Kontraktbilag 5

Spørgsmål og svar til udbudsmaterialet

pr. 16. november 2012

Figur 1: Tværsnitsdiagram over installationskanal for mikroswitch montering.

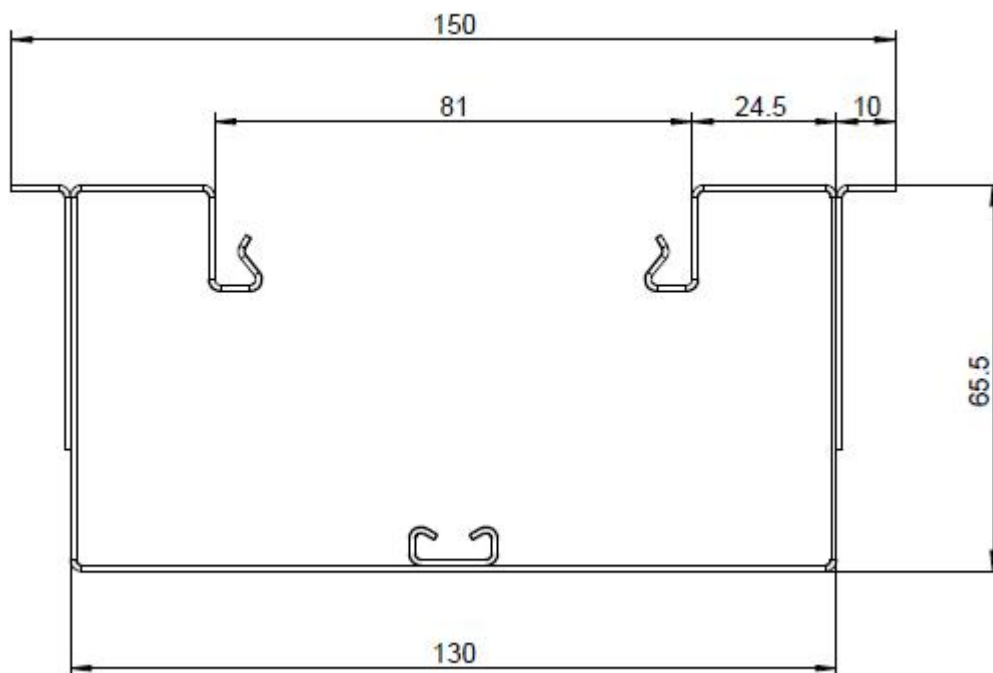
Nr.	Spørgsmål	Svar
2	Punkt 1.1 side 32 : "Switchen skal kunne monteres i installationskanaler af dimension: 70130" Kan vi få en tegning med mål ? (Tværsnit mm. Visse 70130 paneler har kun plads i tværsnit på ca 60mmx60mm og andre har ca 125mmx35mm)	Tegning af installationskanal tværsnit er placeret nederst i dette dokument. Se Figur 1. Switchen skal kunne fastgøres i alle typer installationskanaler inden for de fysiske rammer som tegningen viser, da installationskanaltype ikke er valgt på nuværende tidspunkt. .
3	Punkt 4.4 Side 29. Det kræves at man kan levere på 6 uger. Hvilke styktal forventes der leveret med denne frist ?	Afhængig af løsningen og aktuelle krav forventes at installere op til to racks ad gangen, med forventet kapacitet på 2 x 1000 downlink porte.
4	Delaftale 1 - L2 Aggregeringsswitch: Punkt 1.8 - Strøm - Skal 0%(IDLE) værdien beregnes med eller uden monteret SFP ?	Uden SFP monteret.
